Relatório de Fiscalização - DAAE Rio Claro - Dezembro/2025

RELATÓRIO DE FISCALIZAÇÃO TÉCNICA DOS SISTEMAS DE ÁGUA DO MUNICÍPIO DE RIO CLARO

PRESTADOR: DEPARTAMENTO AUTÔNOMO DE ÁGUA E ESGOTO DE RIO CLARO - DAAE

Verificação de Não Conformidades

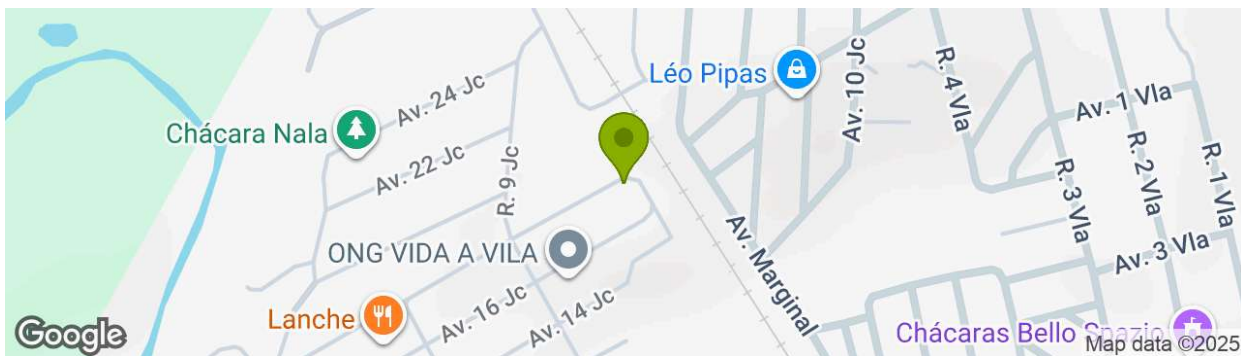
impermeabilização,
tratamento de
vazamentos e pintura.
De acordo com o
prestador, a reforma
também incluiu
substituição ou
adequações da
cobertura/chapéu do
reservatório.

Foto 1 - Vazamento no extravasor.

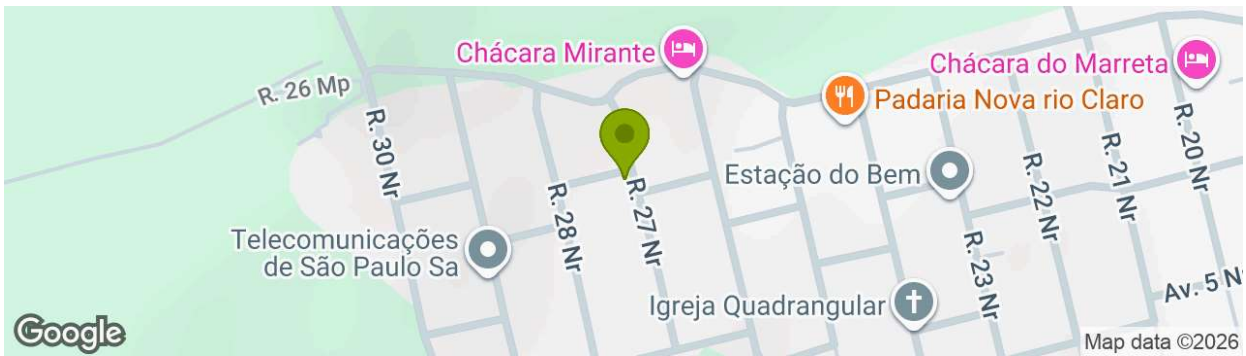
[RES6.3] Existência de vazamentos aparentes

Não Conforme
